ADDENDA N^o 1.2

Bâtiments de perception Parc national de la Mauricie Accueil St-Mathieu

ADDENDA N° 1.2

Structure / Mécanique / Électricité

No de plan ou dessin: **A01/A09**

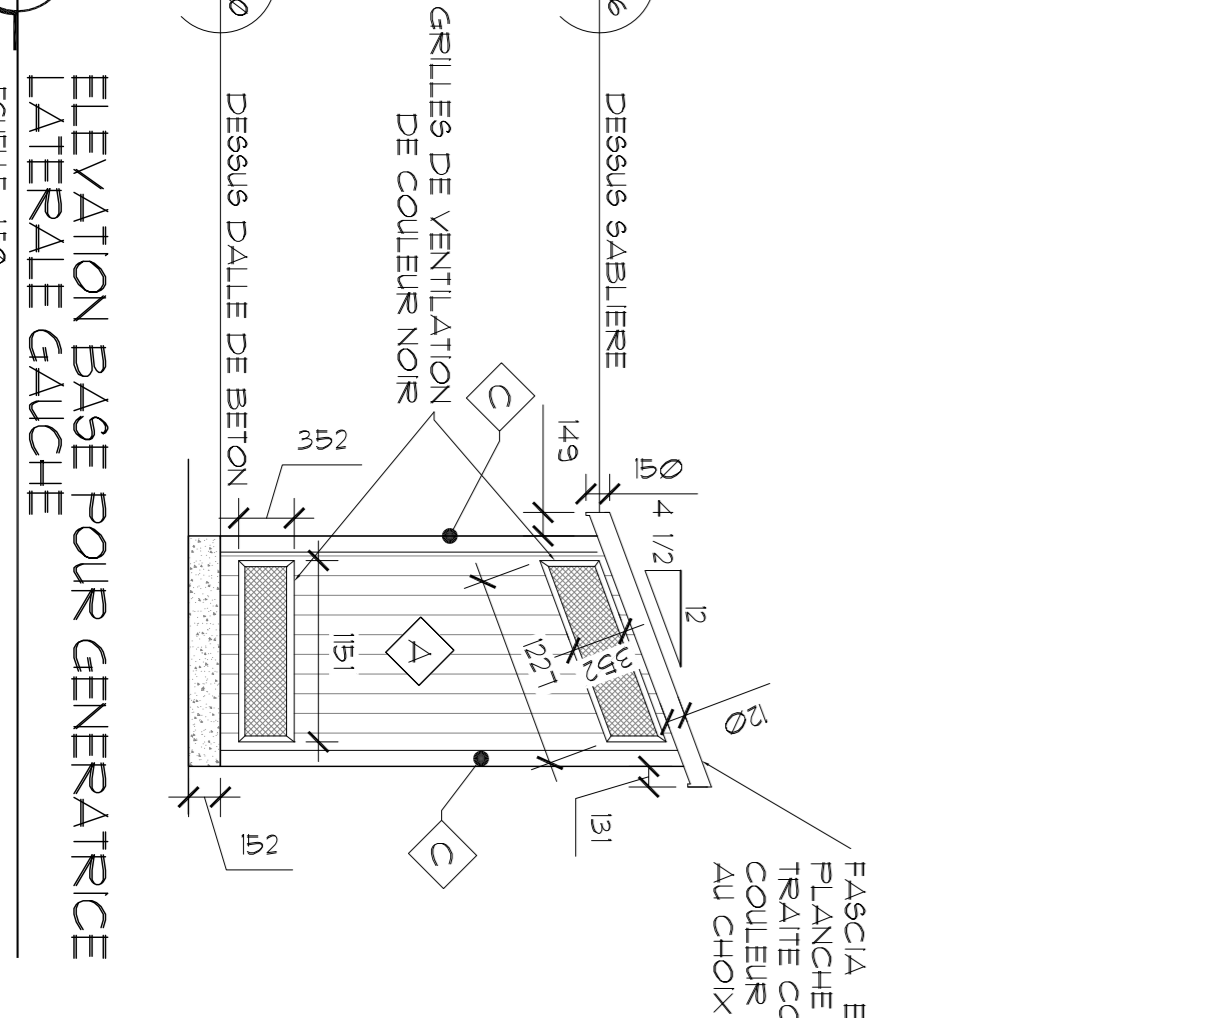
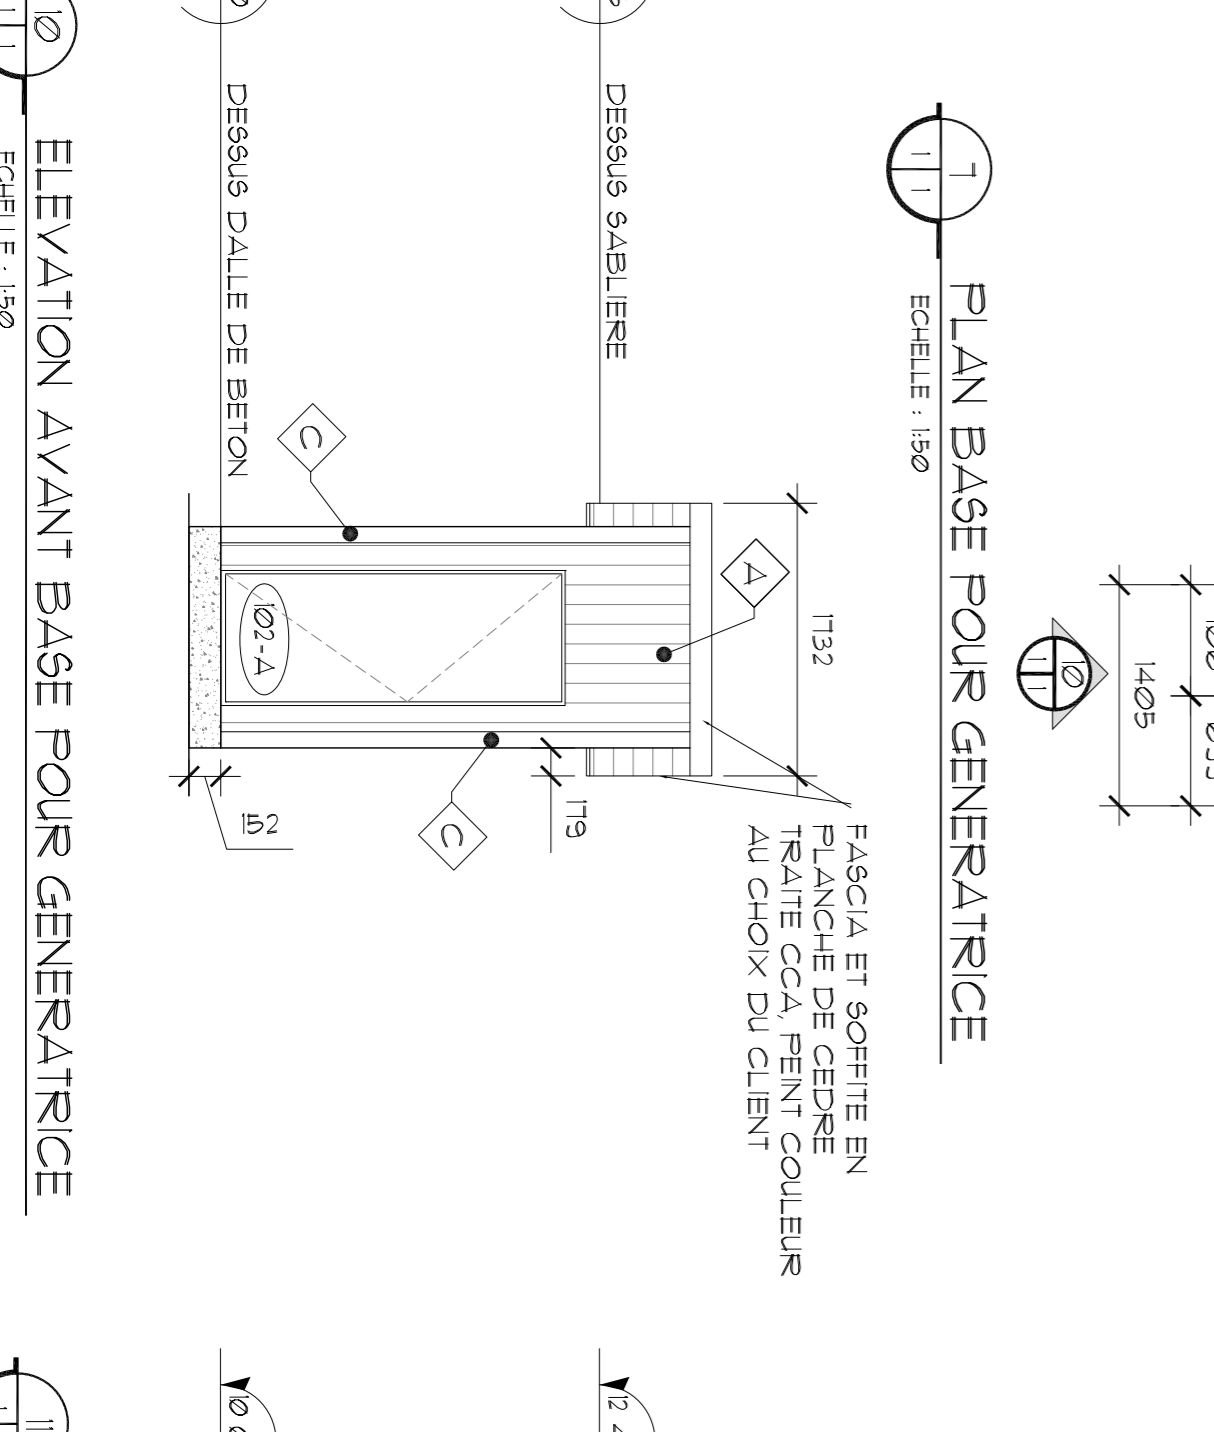
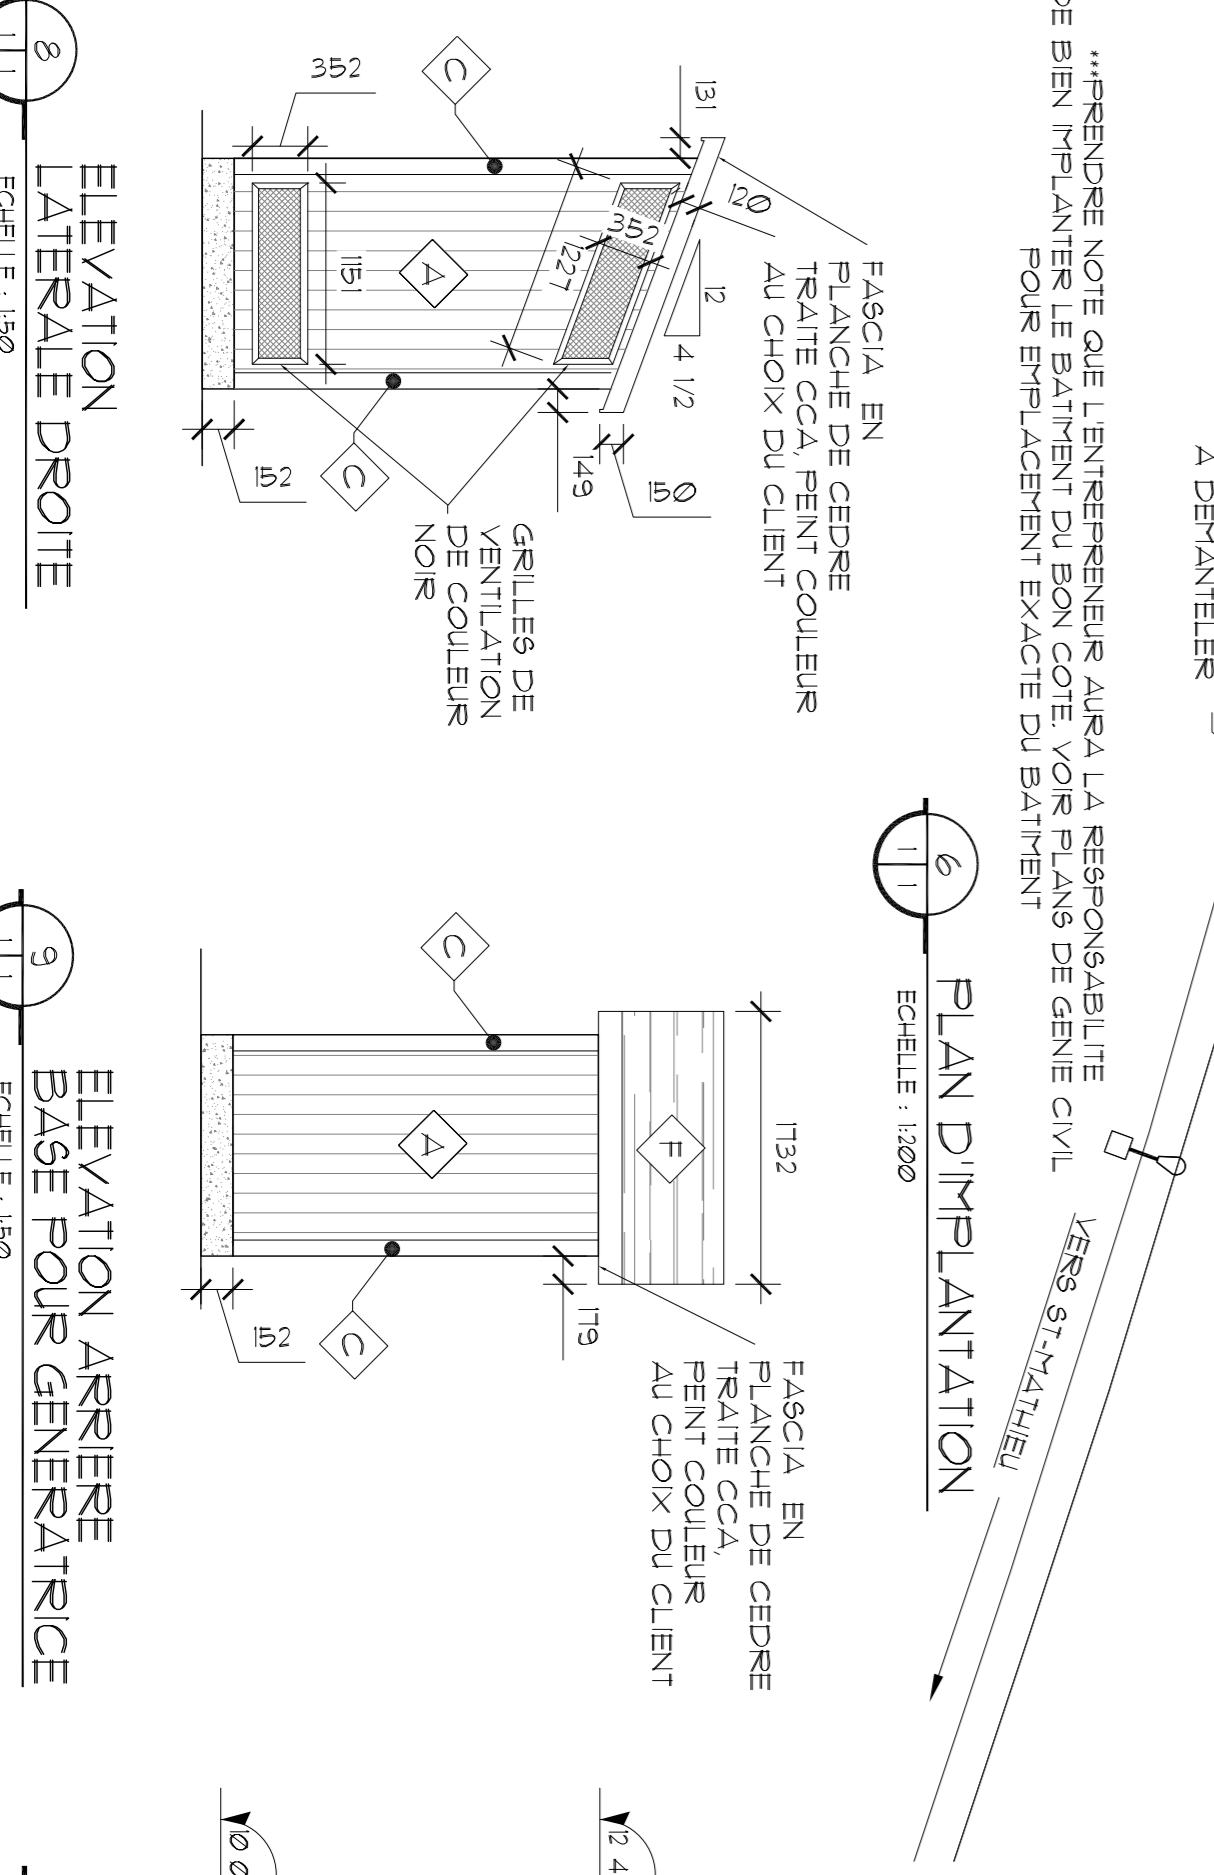
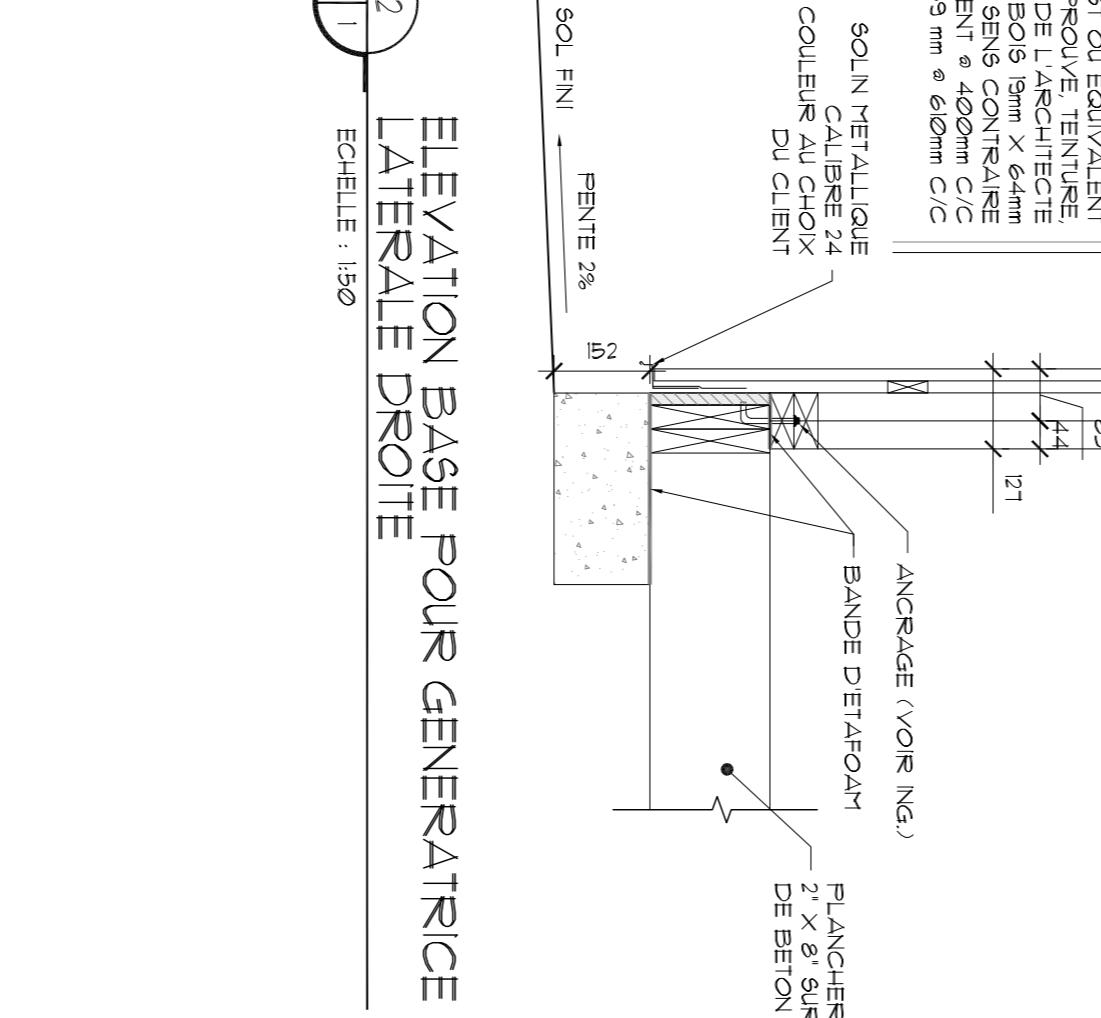
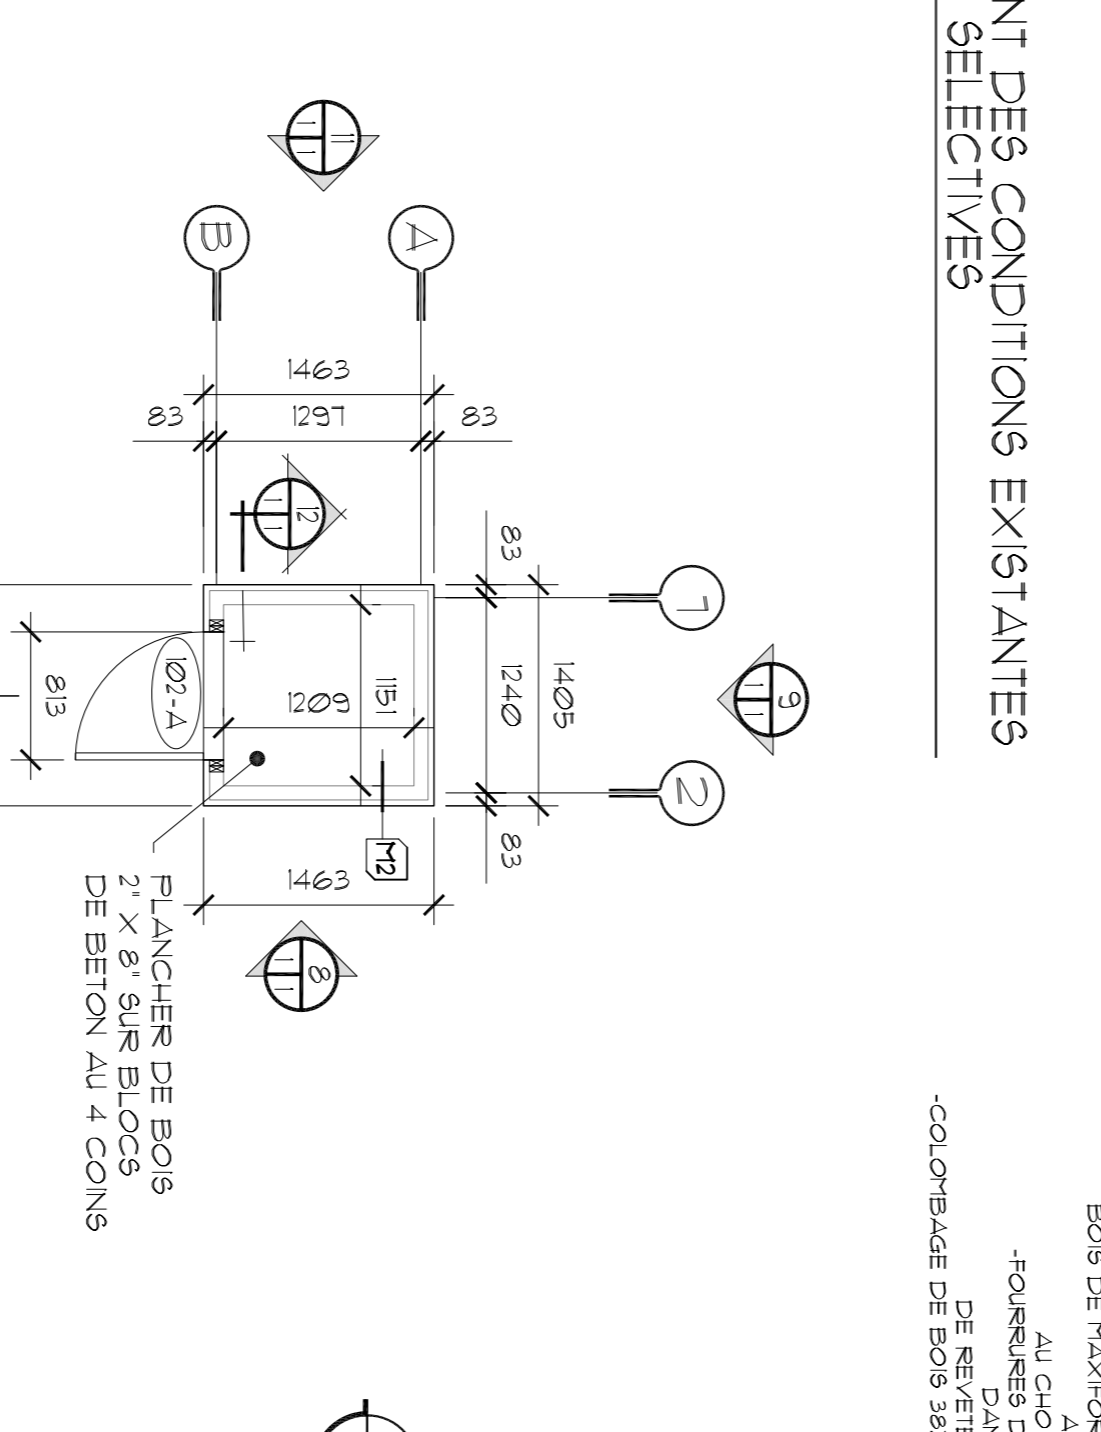
<u>Détails 7, 8, 9, 10, 11 et</u>
<u>12</u> | <ol style="list-style-type: none"> 1. La dalle de béton de la base pour la génératrice sera remplacée par un plancher de bois 2"x8" appuyé sur des blocs de béton. La page A01 est réémise au présent addenda. |
